Keuringsverslag van een elektrische laagspanning- en zeer lage spanningsinstallatie

NIET CONFORM

Straatnaam Kiliaanstraat
Huisnummer 35
Busnummer
Postcode 2570
Gemeente Duffel
Land België

Controlebezoek van een niet huishoudelijke installatie volgens (KB 08/09/2019) - AREI Boek 1- 9.1.1, 6.5. en 4.2.4.4.
Spanning: 3N400V
Aantal kringen: 32
Meter / bord verbinding: 10 mm²
Max beveiliging: A

Afbeelding schakel- en verdeelbord:

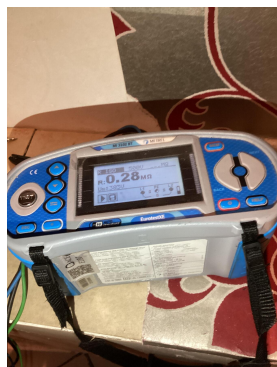
12.01 De waarde van de isolatieweerstand van één of meerdere stroombanen is kleiner dan 0,5M ohm Zekeringskast rechts , zekering M (Boek 1 Onderafdeling 6.4.5.1.)

12.03 Eén of meerdere differentieelstroombeschermingsinrichtingen werken niet met testknop en/of stroominjectie. (Boek 1 Onderafdeling 6.5.7.2)

15.01 Het verdeelbord is niet makkelijk toegankelijk. (Boek 1 Onderafdeling 5.3.5.1.C.)

15.02 De aanduiding van de stroomkringen en/of apparatuur, aansluitklemmen, enz dient aangebracht of vervolledigd te worden. (Boek 1 Onderafdeling 3.1.3.1. en 3.1.3.3.A. en 5.1.6.1)

15.02.01 Elke elementaire stroombaan moet met een hoofdletter aangeduid worden. Elk lichtpunt, contactdoos, moeten genummerd worden in volgorde gezien vanaf de beschermingsinrichting tegen overstroom. (Boek 1 onderafdeling 3.1.2.1.)

18.07 Leidingen zijn te bevestigen met aangepaste bevestigingsmiddelen. (Boek 1 Onderafdeling 5.2.2. en 5.2.9.)

Inbreuk : tellerkast en aarding niet toegankelijk water,in kelder
